**Avis délibéré de la mission régionale d'autorité
environnementale sur la mise en compatibilité du plan
local d'urbanisme (PLU) de la commune de Saint-
Christophe-sur-Dolaizon (43) dans le cadre d'une
déclaration de projet pour permettre l'implantation d'une
centrale photovoltaïque**

Avis n° 2025-AUPP-1620

Avis délibéré le 22 juillet 2025

Figure 1: Schéma de principe de l'OAP (source: note de présentation)

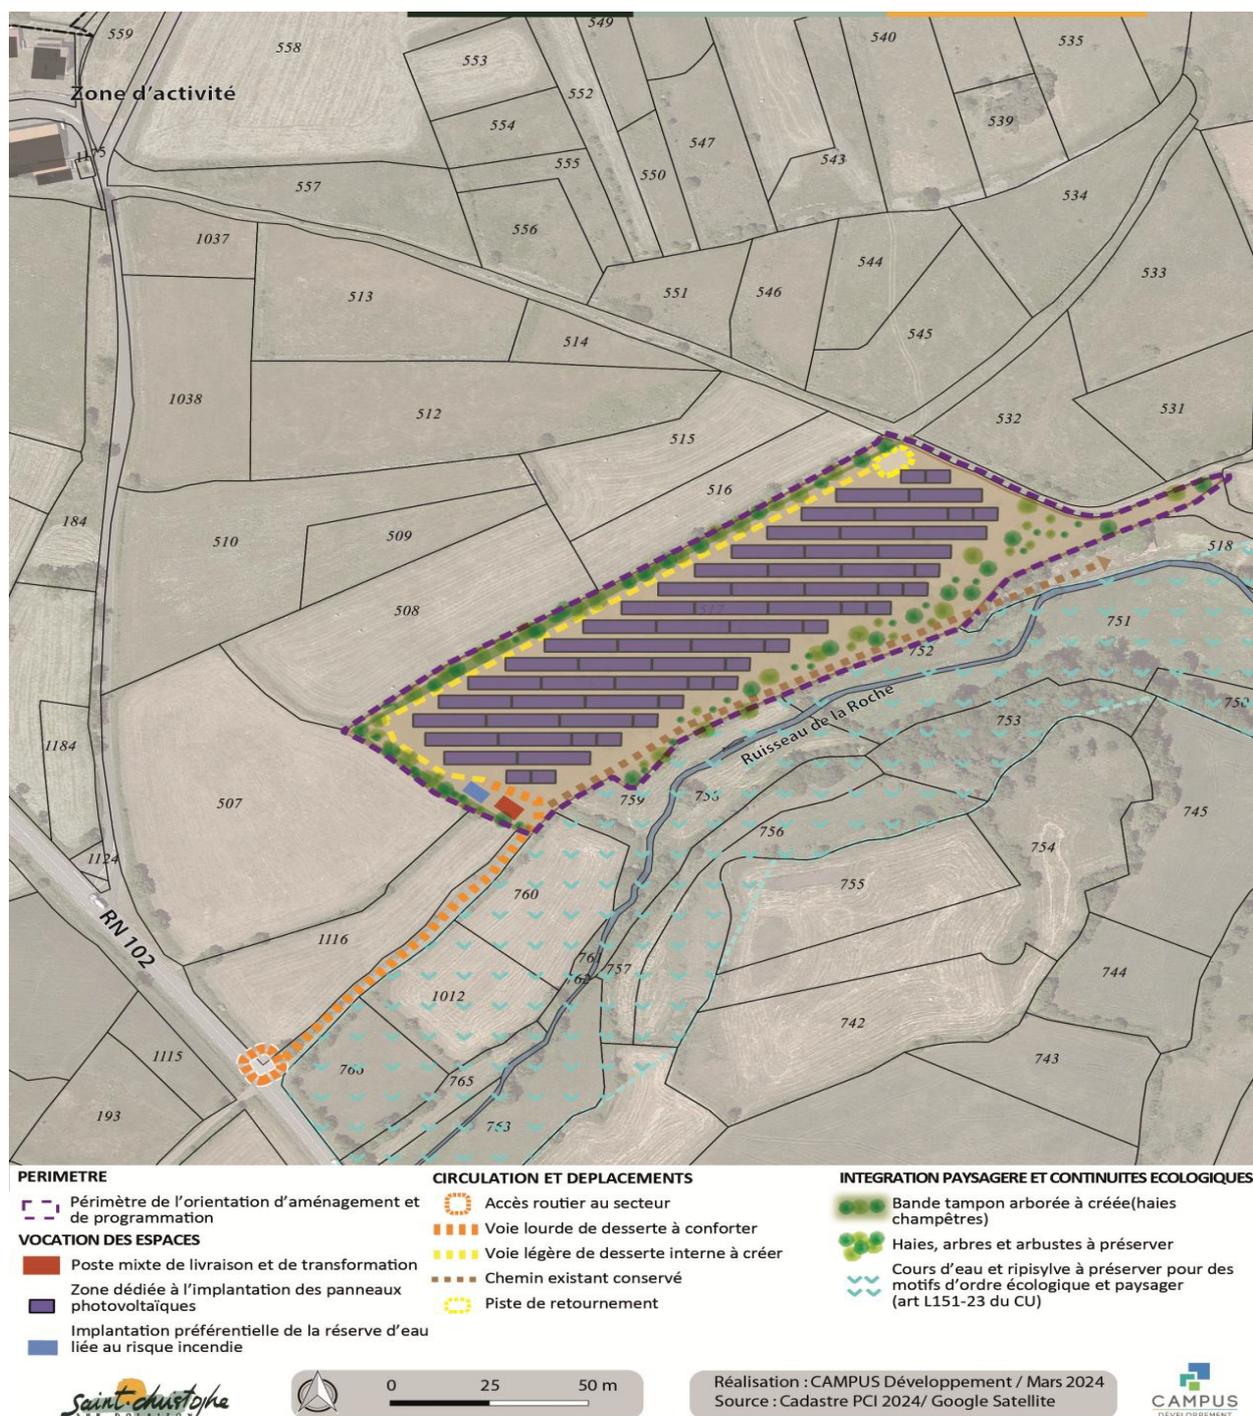
La plupart de ces mesures sont traduites dans le schéma de principe de l'OAP : préservation des haies, arbres et arbustes existants en bordure sud-est, création d'une bande tampons arborée en bordure nord et nord-ouest, perméabilité des clôtures à la petite faune. Le ruisseau de la roche et sa ripisylve sont également identifiés, au sein de l'OAP et du règlement graphique du PLU, comme étant à préserver au titre de l'article L151-23 du code de l'urbanisme, pour des motifs d'ordre écologique et paysager.
